Sitzung des Verkehrsausschusses am 12. März 2020
Anfrage: K 7 in Brühl

K 7 in Brühl**- Beantwortung der Anfrage der GRÜNEN Kreistagsfraktion vom 19.02.2020 -****Mitteilung:**

Variante 1
 Knotenpunktuntersuchung L 184 / K 7n in Brühl

Variante 2
 Knotenpunktuntersuchung L 184 / K 7n in Brühl

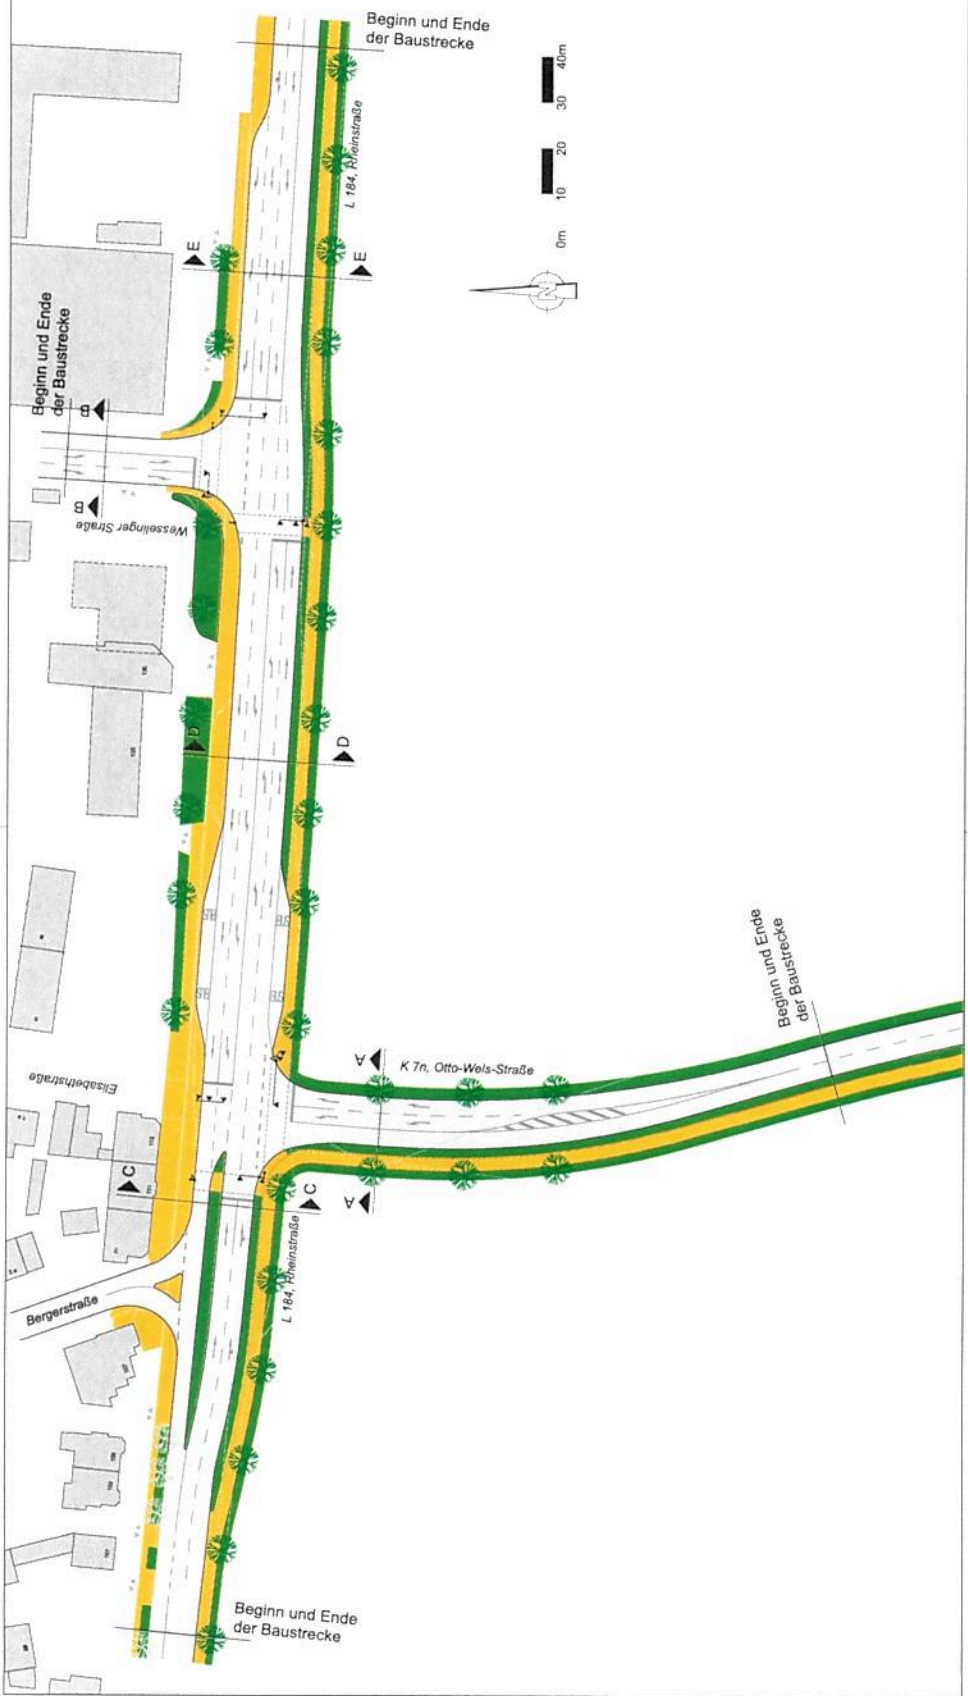
Die Verwaltung möge in der Antwort auf diese Anfrage bitte darstellen, ob eine solche oder eine so ähnliche Gestaltung des Kreuzungssystems realisierbar ist und ob der Landesbetrieb Straßen NRW sich ebenfalls mit einer solchen Gestaltung der Kreuzungen anfreunden könnte.

- **Variante 1, Trassenverlegung K 7 mit Ausbildung eines vierarmigen lichtsignalgeregelten Knotenpunktes in Höhe Wesselingener Straße (siehe Anlage 1)**
- **Variante 2, zwei versetzte lichtsignalgeregelte Einmündungen (siehe Anlage 2)**

Aus verkehrsfachlicher Sicht wäre der Variante 1 der Vorzug zu geben. Ein Knotenpunktausbau gem. Variante 2 würde die Verkehrssituation gegenüber dem Status Quo ebenfalls spürbar verbessern, aber auf der Rheinstraße von der Bergerstraße bis zur Wesselingener Straße einen durch die Variante 1 vermeidbaren Mehrverkehr erzeugen. Das Baurecht wäre nach Einschätzung der Verwaltung bei Weiterverfolgung der Variante 2 einfacher zu erlangen; ebenso die Durchsetzung des Grunderwerbs.

Variante 1: Vierarmiger lichtsignalgeregelter Knotenpunkt				
Begreifbarkeit der Kfz-Verkehrsführung	Übersichtliche Verknüpfung der beiden Straßen, die durch Vorwegweisung leicht zu verdeutlichen ist.			++
Verkehrsfluss und Verkehrsqualitäten	L 184 w → o L 184 o → w K 7nord → L184ost K 7süd → L184ost K 7nord → L184west K 7nord → K7süd Gesamtqualität	w = 41 s w = 21 s w = 26 s w = 23 s w = 26 s w = 26 s	C B C B B B C	+
Verkehrsqualität Fußgänger und Fahrradfahrer	Wegeföhrung entlang der Straßen mit signalgesicherten Furten im Kreuzungsbereich, zusätzlich Querungshilfe im Bereich Bergerstraße.			++
Busverkehr	Lage der Bushaltestellen weitgehend unverändert, gute und sichere Erreichbarkeit für die Fahrgäste.			+
Einbindung in die städtebauliche Situation	Die signalisierte Kreuzung kann relativ kompakt ausgebildet werden und bildet den Auftakt in die Ortsdurchfahrt Brühl der L 184. Die Grundstückerschließung von der L 184 ist möglich.			+

Flächenverbrauch	Flächeninanspruchnahme für den Neubau: ca. 5.100 m ² . Durchschneidung der landwirtschaftlichen Nutzfläche bei Beibehaltung der Leitungsachse im Zuge der K 7alt.			o
Neubau-/ Umbauaufwand K 7	Die K 7n muss über eine Länge von 270 Meter neu gebaut werden. Während der Bauzeit kann die alte K 7 noch genutzt werden.			o
Neubau-/ Umbauaufwand L 184	Die L 184 muss über eine Länge von rund 220 Metern um 1 Fahrstreifen verbreitert werden. Dazu sind die Medien / Leitungen auf der Südseite zu verlegen			o
Kosten	Die Gesamtkosten belaufen sich auf ca. 2.320.000 €.			o
Verkehrsföhrung während der Bauzeit	Alte K 7 (Bergerstraße – Otto-Wels-Str.) kann während des Straßenneubaus weiterhin genutzt werden.			+
Verkehrsföhrung nach Baumaßnahme	Die Verkehrsföhrung nach der Baumaßnahme verändert sich durch die Verlegung der K 7n, wird aber durch den vierarmigen Knotenpunkt leicht verständlich.			++

Verlegung der Leitungen	Die Leitungen in der Otto-Wels-Straße müssen über die gesamte Länge der Verschenkung der Straße verlegt werden. In der Rheinstraße müssen nur die Leitungen unterhalb des südlichen Gehwegs verlegt werden.			o
Gesamtbewertung				+
